Stellungnahmen zu raumbedeutsamen Planungen und Maßnahmen in der Planungsregion

2.1 Raumverträglichkeitsprüfung zum Vorhaben „Elbe-Oberlausitz-Leitung, Abschnitt Großenhain/Nord - Altwilschdorf“ auf Antrag der 50Hertz Transmission GmbH

2.2 Zielabweichungsverfahren Umspannwerk Altwilschdorf, Elbe-Oberlausitz-Leitung

**Stellungnahme zur Raumverträglichkeitsprüfung
für das Vorhaben „Elbe-Oberlausitz-Leitung,
Abschnitt Großenhain/Nord – Altwilschdorf“
gemäß § 15 ROG**

Anlage 1: Übersichtskarte der Korridoralternativen

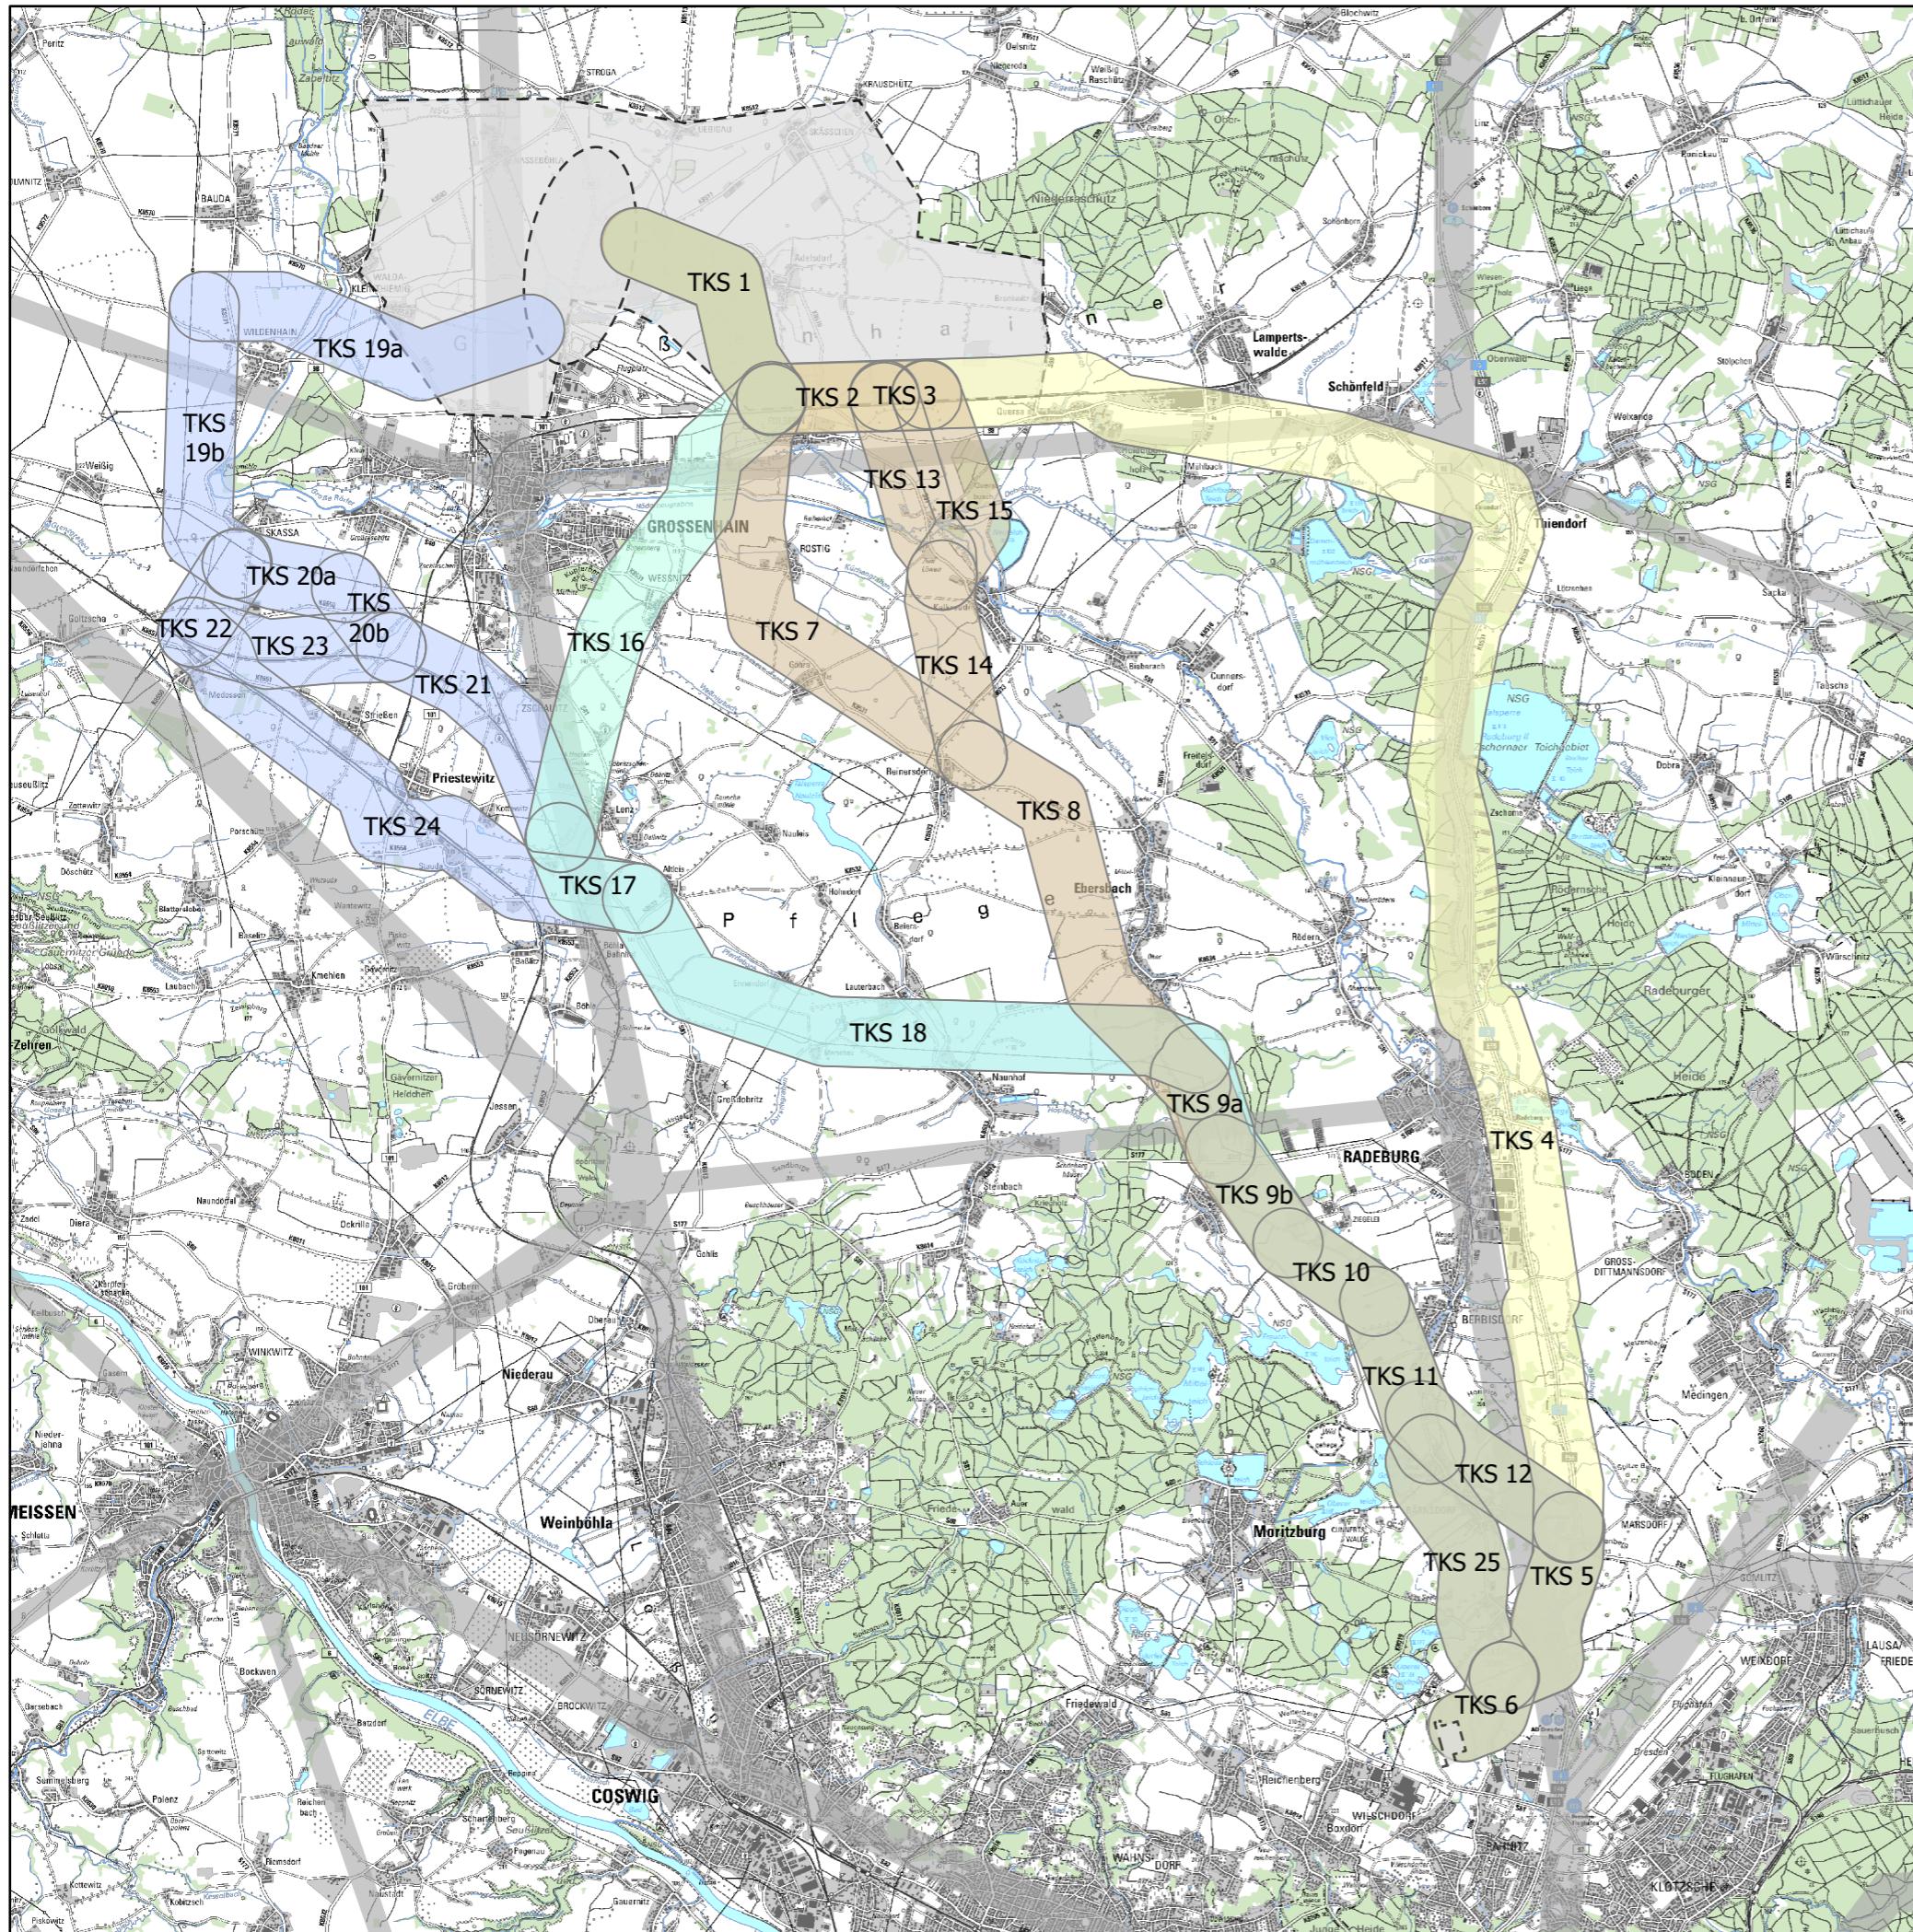
Eine klare Vorzugsvariante kann aus regionalplanerischer Sicht aufgrund der festgestellten Raumnutzungskonflikte und auf der Grundlage der vorliegenden Unterlagen nicht benannt werden. Dazu sind weitere vertiefte Untersuchungen insbesondere zu den in dieser Stellungnahme benannten konkurrierenden Belangen erforderlich, wofür bevorzugt die Korridoralternativen A und D in Betracht kommen sollten. Darin eingeschlossen sollte auch eine Auseinandersetzung mit der Möglichkeit von Untervarianten im Zuge des Korridors A sein.

Standort des geplanten Umspannwerkes Altwilschdorf mit Darstellung des Regionalen Grünzuges, von dem eine Abweichung als Ziel der Raumordnung beantragt wird, sowie weiteren, nicht mehr wirksamen Festlegungen des Regionalplans 2020

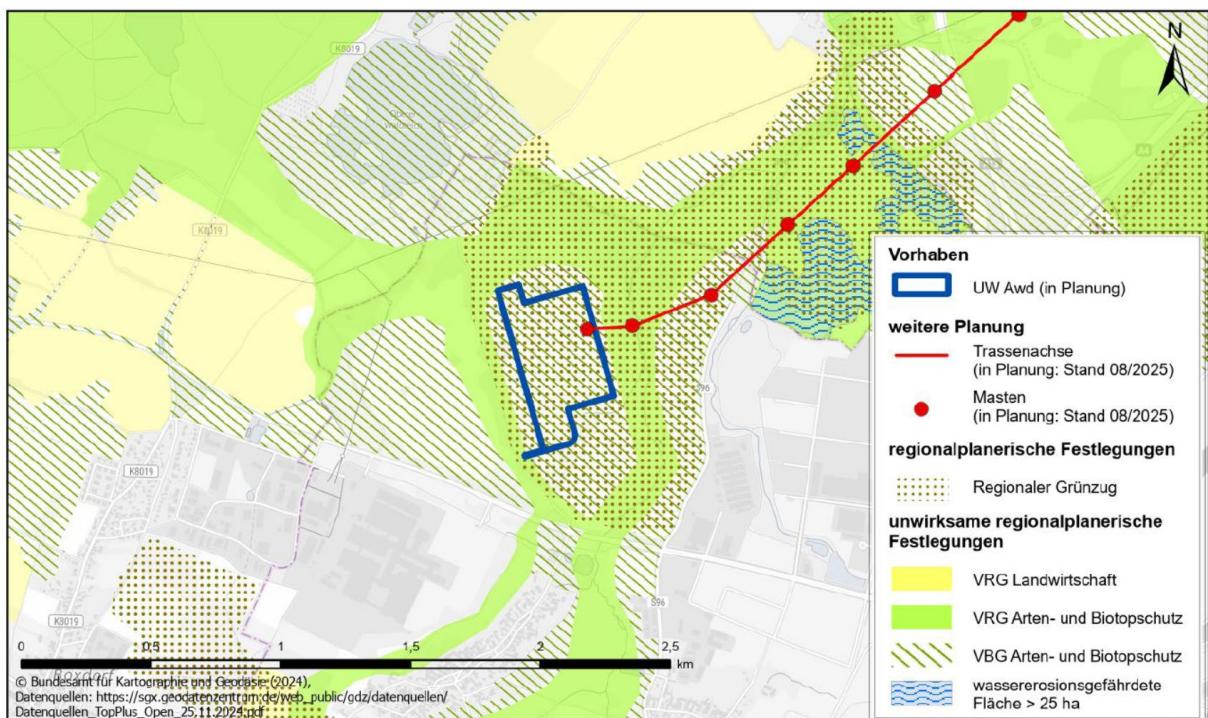
Das geplante UW befindet sich vollständig innerhalb des Regionalen Grünzugs Nr. 21 Volkersdorf / Rähnitz, konkret an dessen südwestlichem Randbereich. Der betroffene Regionale Grünzug weist eine Größe von insgesamt 182 ha auf. Unweit im Süden bzw. Osten des Vorhabensstandortes bilden die dort verlaufenden Staatsstraßen S 81 bzw. S 96 die Grenzen des betroffenen Regionalen Grünzugs.

Schlussfolgernd wird eingeschätzt, dass vor dem Hintergrund der Funktionalitäten des betroffenen Regionalen Grünzugs im Verhältnis seines Gesamtumfangs zu denen am Vorhabensstandort für die konkret angestrebte Nutzungsänderung aufgrund von Art, Ausführung, Lage, Standortwahl und Größenumfang des Vorhabens die Abweichung im konkreten Einzelfall unter raumordnerischen Gesichtspunkten für vertretbar gehalten wird.

Aus Sicht des Regionalen Planungsverbandes kann eine Zulassung der Zielabweichung im vorliegenden Einzelfall befürwortet werden, wenn die mit dem Vorhaben einhergehenden Verluste von Funktionen für den Arten- und Biotopschutz im räumlichen Zusammenhang ausgeglichen werden.
